協力工場 不良品連絡書

図番	72 8077 999 001 863
品名	REC CONT RA PRESS FIT
ロットNo	3315SS1-1-1,3315SS1-4-1(プレス) 180313-007G2-004,007(めっき)
連絡受理日	2013年4月5日
対象数量	3,000

株式会社 鈴木 御中		-		P1	
		管理番号:13-04-03			
		JX日鉱日石金属株式会社 (JX金属プレジジョンテクノロジー(株)館林工場)			
件名:図番72 8077 999 001 863 変形の件					
首題の件についてご報告いたします。よろしくご検討の程をお願い申し上げます。					
図 番	72 8077 999 001 863				
品 名	REC CONT RA PRESS FIT				
仕 様	NiP1.2-3.0**AuP0.76*UP(1.2MM)+SnPb1.5-3.0*(12.5MM) S3				
数 量	2RL 10,000pin				
めっきロットNo.	180313-007G2-004, 007				
プレスロットNo.	3315SS1-1-1, 3315SS1-4-1				
I 状 況	<p>本製品にて、変形(倒れ)が発生しているとのこと指摘があり、調査致しました。</p> <p>①本不具合の影響で、成形工程の金型ガイドに接触してしまい、正常に成形できない状態との情報です。</p> <p>②変形は、対象2RLに各2pinプレス進行方向と同一方向に0.1mm強端子の倒れが発生しており、バリ面にすりキズが発生しているとの情報です。(添付資料参照)</p> <p>③現品は極力使用していましたが、対象の2RL(3,000pin)は、使用上どうしても厳しいため、返却したいとの情報です。</p>				
II 調 査	<p>1 返却サンプルの確認(別紙1参照)</p> <p>(1)返却サンプルの寸法測定を行なった結果、ご指摘のありました2pinの端子はプレス進行方向と同一方向に倒れておりました。</p> <p>(2)返却サンプルの外観を確認した結果、バリ面に横方向のすりキズを確認致しました。すりキズは、半田めっき上に入っており、半田めっき加工後の発生であることが判りました。</p> <p>(3)変形している端子を光学観察した結果、当たりキズはありませんでした。</p> <p>2 返却リールの確認(別紙2参照)</p> <p>返却して頂きました2RLどちらも使用途中のリールで、数量は2RL合わせて3,000pinでした。</p> <p>(1)返却リール2RLの巻き始め、中間、巻き終りを1周分採取し、寸法測定を行なった結果、プレス進行方向と同一方向に0.1mm倒れている端子はありませんでした。</p> <p>(

70 8077 999 001 863 返却サンプルの確認結果

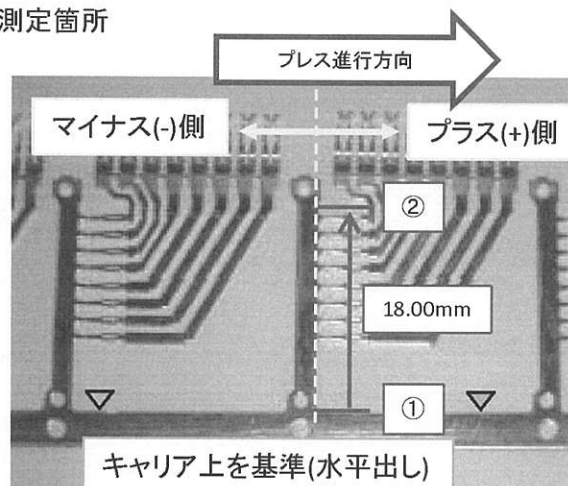
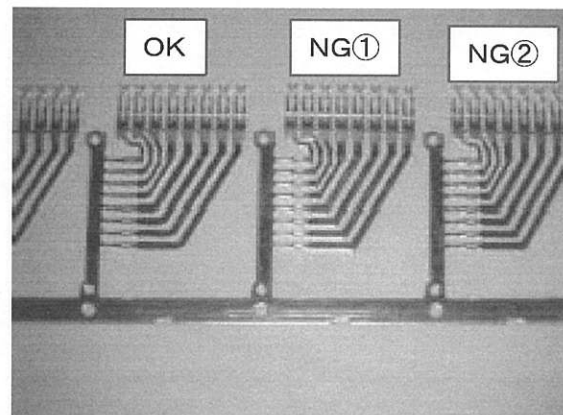
端子変形
(プラス側へ倒れ)

対象の2pinがプレス進行方向と同一方向に変形していることを確認致しました。

測定値	
	弊社	貴社
OK	0.036	0.03
NG①	0.119	0.115
NG②	0.096	0.102

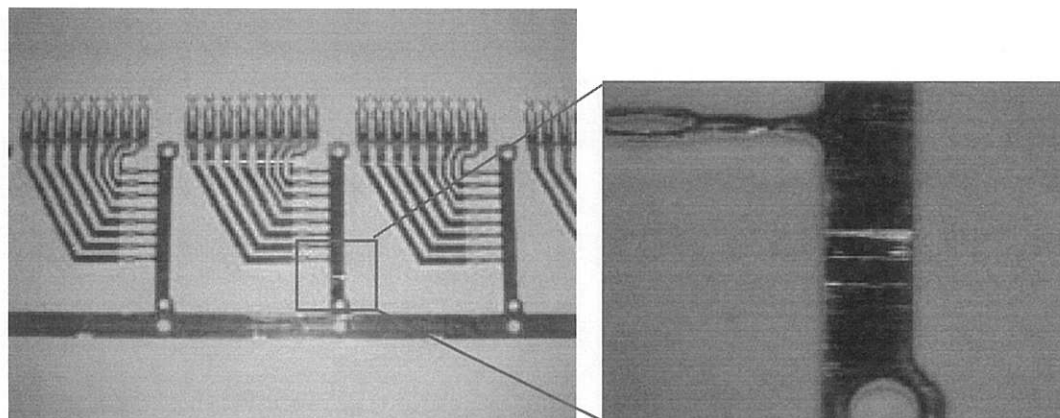
バリ面にすりキズを確認しました。
すりキズは、横方向に発生しておりました。

70 8077 999 001 863 返却リール確認結果

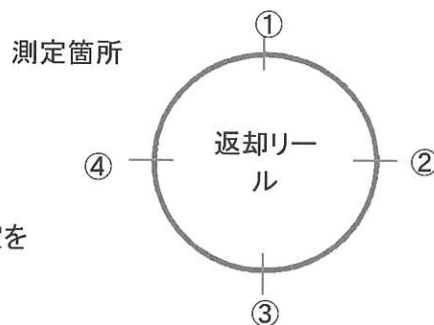
右図に示します箇所からサンプリングした製品にて寸法測定を実施致しました。
測定値は、連続3pinの数値を記述致しました。

寸法測定した結果、プレス進行方向と同一方向(プラス方向)に0.1mm倒れている変形はありませんでした。
